福島第一原子力発電所における地すべりの可能性について

コメント回答

耐震重要施設の周辺斜面による波及影響について

2023年6月19日

図 運用補助共用施設周辺平面図

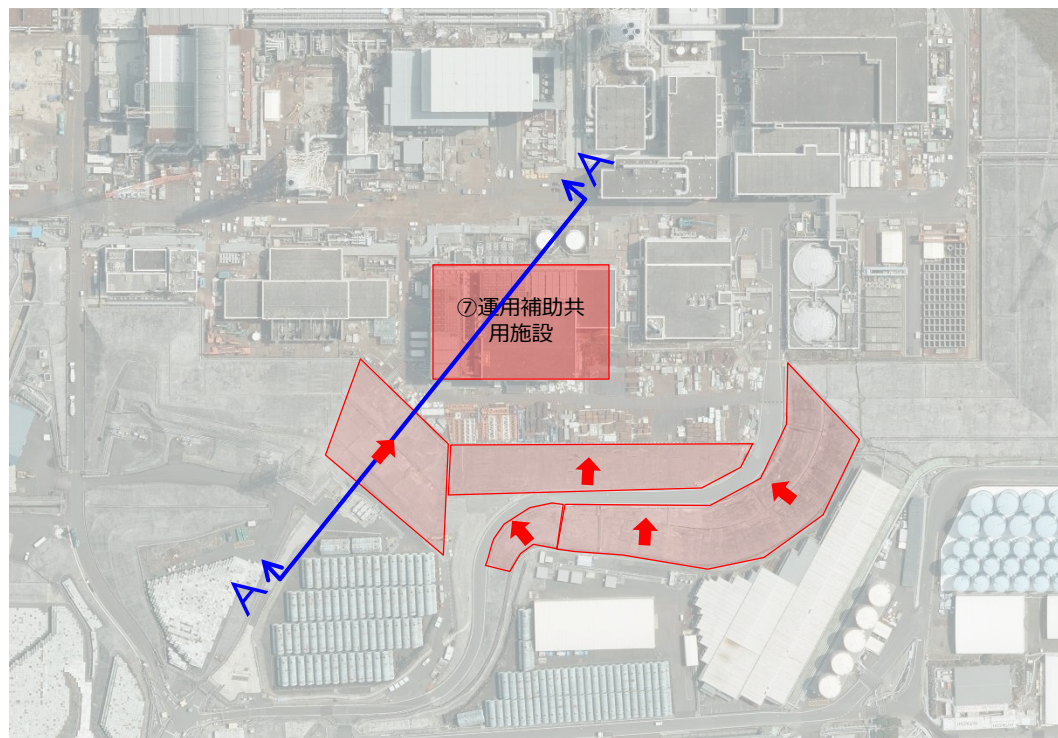
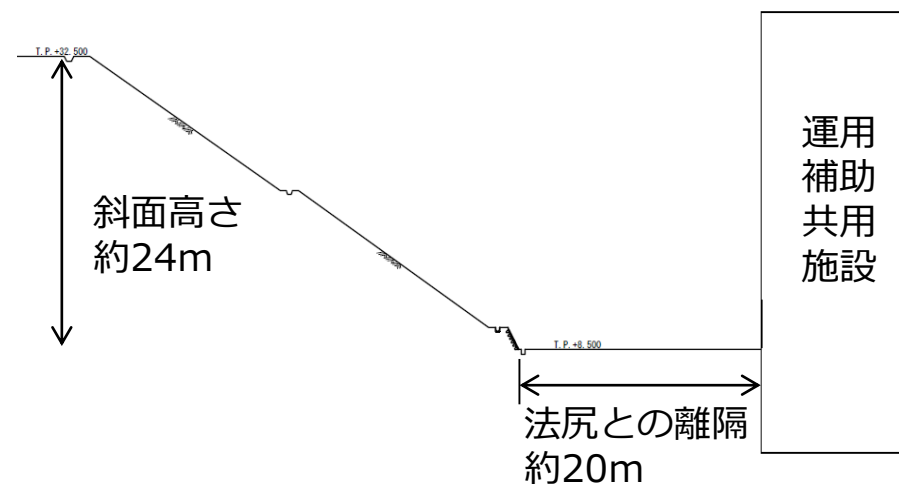
No.	実施日	指摘事項	回答内容
7	2022.12.7 技術会合	重要施設等周辺の斜面安定性に関して、Ss900 を用いた検討を実施すること。なお、現在の1F の特徴を踏まえて、評価対象とする重要施設等を選定すること（規制庁）。	本件（福島第一原子力発電所における地すべりの可能性について）とは別途、各耐震重要施設への周辺斜面による波及影響として検討する。
8	2023.4.25 技術会合	コメントリストのNo.7について、まずは、どこが弱いか把握し、スケジュールを含めて説明してほしい（規制庁）。	今回、本資料にて説明。
9	2023.4.25 技術会合	東京電力の資料の中に、タンクの滑動に対して要因分析を行い、恒久的な対策を検討するとある。要因分析の内容を示してほしい。また、3.16地震の時に鉛直が水平より非常に大きかったことに対する見解を教えてほしい（規制庁）。	本件（福島第一原子力発電所における地すべりの可能性について）とは別途、技術会合、面談において報告する。
10	2023.4.25 技術会合	ボーリング調査・室内試験結果について、引き続き、技術会合にて確認していく（規制庁）。	ボーリング調査、室内試験実施後、風化部物性の検討を行い、結果を報告する。

- 耐震重要施設に対して影響を及ぼす可能性のある周辺斜面^{※1}は、運用補助共用施設の背後斜面のみ。

- 福島第一原子力発電所は、地震・津波による放射性物質の追加放出リスクを効率的かつ現実的に低減していくため、**事象の切迫度合いに応じた対策を段階的に実施**してきている。
- 対策の実施に伴う作業員被ばくの増加や、リスク源を安定化させるための**廃炉の取り組みの遅延につながる可能性等**についても総合的に勘案する必要がある。
- 当該斜面は東北地方太平洋沖地震を経験しても地すべり、崩落等は発生していない。また、斜面对策工事は長期間を要し他の廃炉作業を遅延させること、および運用補助共用施設内の共用プールの燃料は原子炉建屋プール燃料取り出し完了（2031年内）以降に高台へ搬出を開始する計画（廃炉中長期実行プラン2023）であることから、**運用補助共用施設内の共用プールの燃料搬出を計画通り開始することを優先する。**
